SERVICE INFO – INA 0108

Eliminering av ljud i hjälpaggregatdriften

Opel: Astra H, Signum, Vectra C, Zafira B

Motorer: Z18XER

Bild 1: Utbyte av fast remskiva mot generatorfrinav

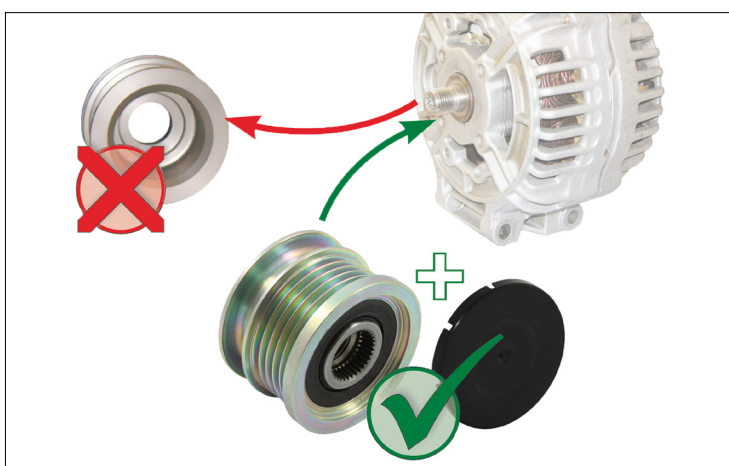
Kraftiga vibrationer hos poly-v remmen hos ovan angivna fordon med fast generatorremskiva, kan leda till intensivt ljud.

Som teknisk lösning marknadsför Schaeffler Automotive Aftermarket ett generatorfrinav till dessa fordon. Detta minskar den dynamiska belastningen i hjälpaggregatdriften och förhindrar på så sätt uppkomsten av buller.

Schaeffler Automotive Aftermarket rekommenderar att den fasta remskivan byts ut mot generatorfrinav 535 0143 10 hos de nämnda fordonen.
